Asunto: Respuesta a nota DEIA-DEEIA-AC-0187-0809-2023 – Segunda información aclaratoria al EsIA Categoría II

Ref.: Proyecto “Extracción de Minerales No Metálicos (Piedra de Cantera) para Obra Pública” ubicado en el corregimiento de Yaviza, distrito de Pinogana, provincia de Darién.

**RESPUESTA A LA NOTA DE IA-DEEIA-AC-0187-0809-2023
SEGUNDA INFORMACIÓN ACLARATORIA AL ESTUDIO DE
IMPACTO AMBIENTAL CATEGORÍA II**

**PROYECTO:
“EXTRACCIÓN DE MINERALES NO METÁLICOS
(PIEDRA DE CANTERA) PARA OBRA PÚBLICA”**

Anexo 2. Plano de Localización de área para uso de la Cantera Yaviza.

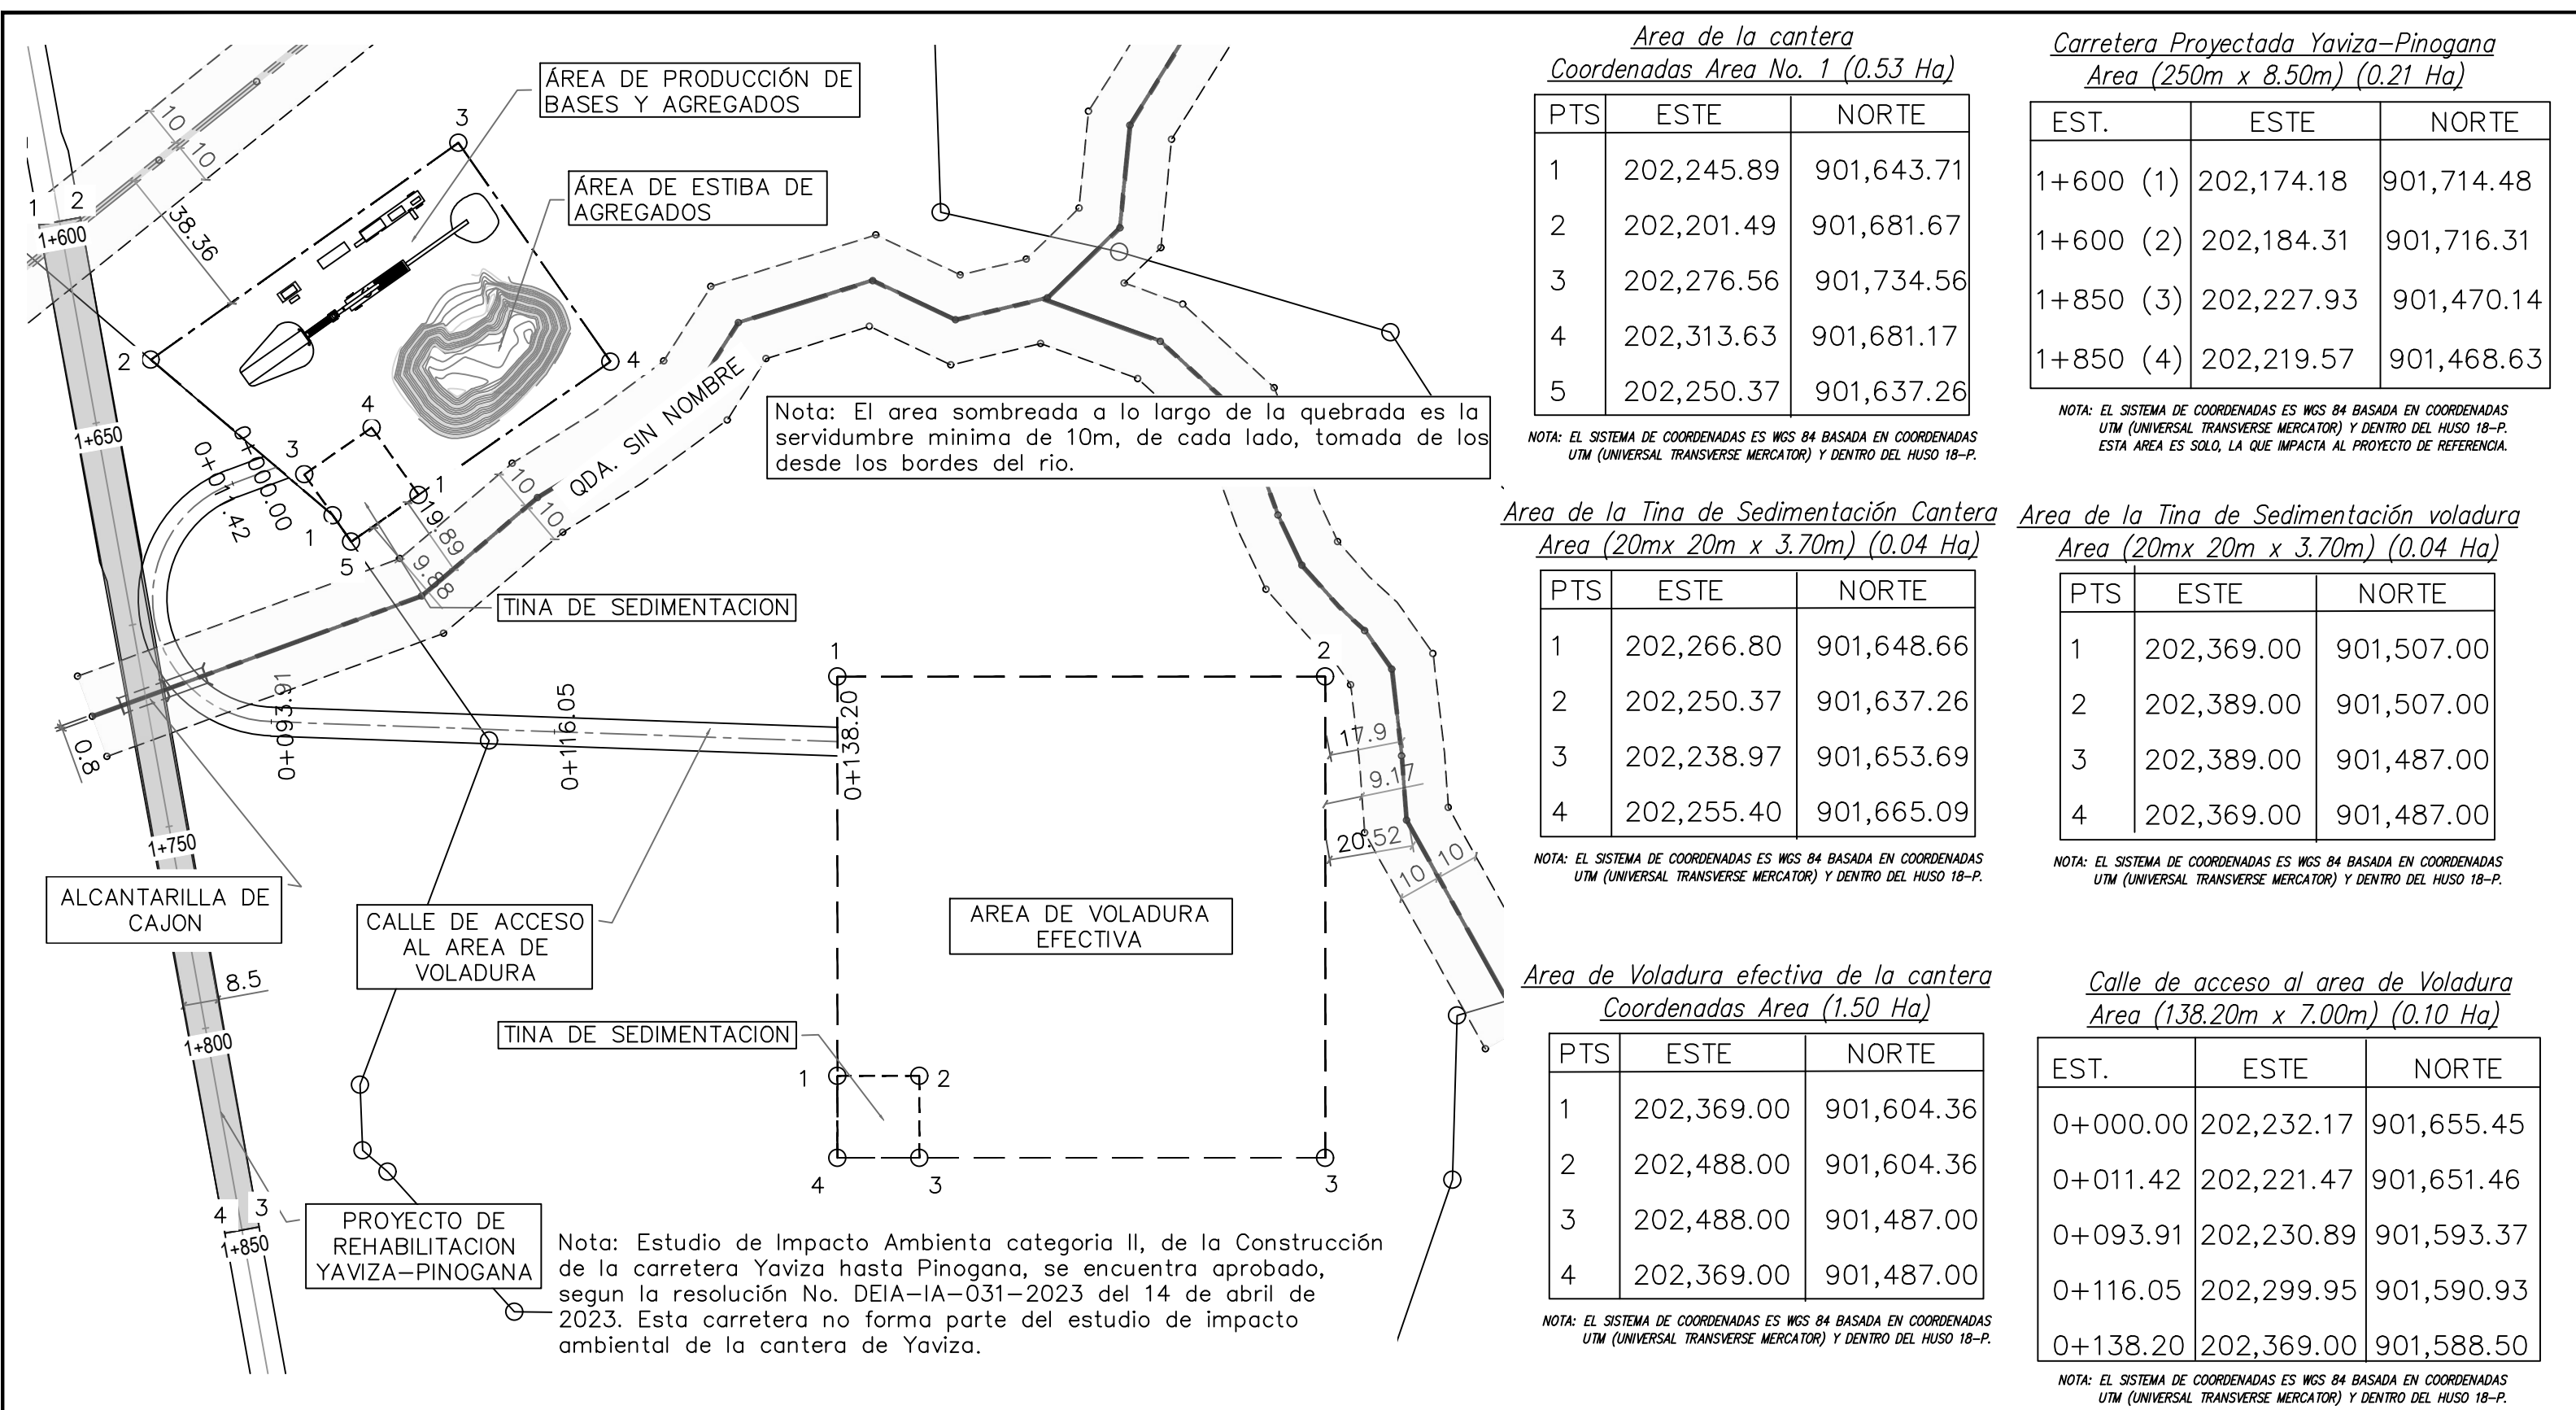
2. En respuesta al literal a) de la pregunta número 4, de la primera información aclaratoria, se aportan las coordenadas de cada área del proyecto, sin embargo, en lo que refiere a camino de acceso, sólo se presentó coordenadas de calle de acceso al área de voladura 138.20 metros. No obstante, en respuesta al literal b) señalaron que “La longitud del camino de acceso al proyecto es de 1,109.3 m, pero en las coordenadas aportadas no se incluyeron las que delimitan esta longitud. Por lo antes expuesto, solicitamos:
 - a. Aclarar si además del camino de acceso al área de voladura, se tiene contemplado otro camino de acceso al proyecto, con longitud de 1,109.3 m. En caso afirmativo, presentar las coordenadas que delimiten el ancho y longitud del mismo.

3. La Dirección Regional de Darién, mediante Nota DRDA-0543-2023, remite comentarios de la primera información aclaratoria del EsIA, y señala lo siguiente: *“... En informe técnico con N°237-2023, levantado por SEVEDA de Dirección Regional de MiAmbiente de Darién, con fecha de inspección del 4 de mayo del 2023... se hace el señalamiento que en el sitio se encontraron: Que los puntos que se encuentran en la zona 1, se encontró una caída de agua de un promedio de altura de 60 a 65 metros de altura. Que en esta zona se mantiene el Bosque de Cobertura sobre la quebrada sin nombre, donde se localiza el afloramiento del material de roca basáltica. La zona 2, donde se localizó el toro afloramiento presenta condiciones un poco diferente pero aun así se verificó que esta zona mantiene un flujo continuo de agua, ya en más baja intensidad. Este afloramiento se encuentra a un costado de la misma meseta donde se localiza la anterior zona de extracción. Que en conclusión para la Sección de Verificación del Desempeño Ambiental de la Regional de Mi Ambiente de Darién el proyecto de “EXTRACCIÓN DE MINERALES NO METÁLICOS (PIEDRA DE CANTERA) PARA OBRA PÚBLICA, no es viable en el lugar escogido por la empresa CUSA, para el mencionado proyecto...”*.

mediante la Resolución No. DEIA-IA-031-2023 de 14 de abril de 2023, solo contempla una calle de acceso al área de voladura cuya longitud es de 138.20 metros. Sin embargo, se aclara que para el acceso al área del presente proyecto en evaluación se contempla el uso de la vía de la obra pública en mención en etapa de construcción, la cual conecta directamente con la calle de acceso al área de voladura del proyecto. Ver Anexo 2. Plano de Localización de área para uso de la Cantera Yaviza.

En el Anexo 2. Plano de Localización de área para uso de la Cantera Yaviza, se puede ver reflejado que el área actualizada de voladura efectiva y a su vez el área de la cantera, presentado el 03 de julio de 2023 en respuesta a la primera información aclaratoria solicitada, no atraviesan el recorrido de la quebrada sin nombre. Cabe señalar que el anexo en mención, también refleja un área sombreada a lo largo de la quebrada sin nombre la cual corresponde a una franja de 10m a cada lado desde el borde del cauce, como distancia mínima de protección hídrica en cumplimiento de la Ley Forestal.
